Samtgemeinde Gellersen, 55. Änderung des Flächennutzungsplans „Windpark Kirchgellersen“

Abwägung der Öffentlichkeitsbeteiligung (§ 3 Abs. 2 BauGB)

Zur Stellungnahme Privat 1 (Städtebaulicher Teil)

Stand: 12.02.2026

Abbildung: Prüfung gemäß Umweltatlas Niedersachsen, Lage des Plangebietes pink umkreist.

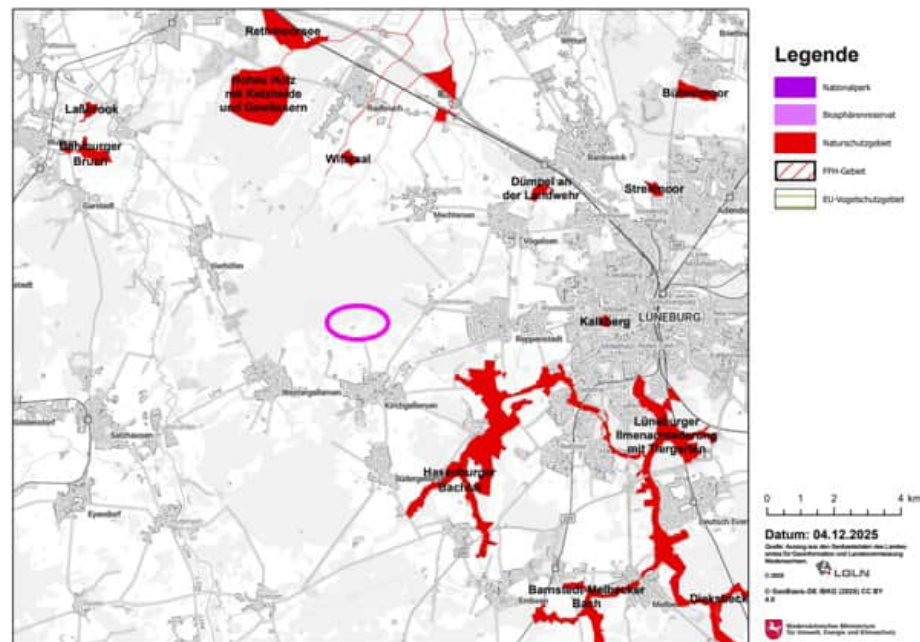
- Nachholung einer vollständigen FFH-Vorprüfung (Screening) mit Dokumentation.
- Kartendarstellung aller Natura-2000-Flächen im 10 km-Radius.
- Einbindung der Unteren Naturschutzbehörde und des NLWKN.
- Veröffentlichung der Ergebnisse im Beteiligungsportal.
- Ggf. ergänzende Verträglichkeitsprüfung bei Beeinträchtigung.

Der Stellungnahme wird nicht gefolgt.
Natura-2000 Gebiete (d.h. FFH-Gebiete und EU-Vogelschutzgebiete) sind weder im Plangebiet noch in der Umgebung vorhanden. Die nächsten Gebiete sind so weit entfernt, dass diese für die Planung keine Relevanz haben.

Abb. 2: Ausschnitt aus der Fortschreibung des LROP Niedersachsen 2022 mit Lage des Änderungsbereichs (pinkfarbene Umgrenzung), ohne Maßstab (Quelle: Land Niedersachsen).

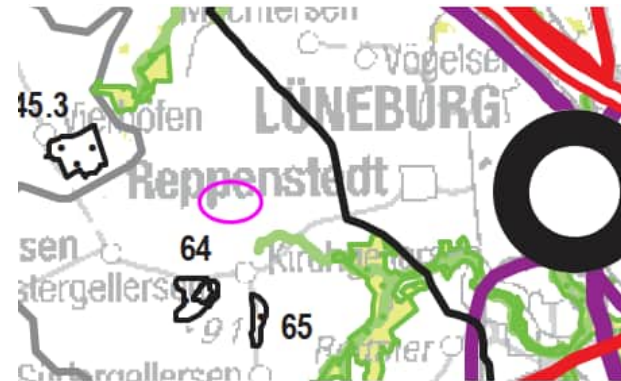
- § 2 Abs. 1 BauGB – Ermittlungspflicht der tatsächlichen und rechtlichen Planungsgrundlagen.
- § 1 Abs. 4 BauGB – Verpflichtung zur Anpassung an bestehende Ziele der Raumordnung.
- OVG Lüneburg 1 KN 8/22 – „Falsche Darstellung ‚keine zeichnerischen Aussagen‘ = Ermittlungsdefizit i. S. v. § 2 Abs. 3 BauGB.“

Konkrete Aussagen zu dem Plangebiet nördlich von Kirchgellersen trifft das LROP nicht, was durch die Abb. 2 und 3 deutlich wird. Grundsätze wie z.B. der Verzicht auf die Höhenbegrenzung werden eingehalten. Daraus ergibt sich die Vereinbarkeit.

Der Stellungnahme wird nicht gefolgt.
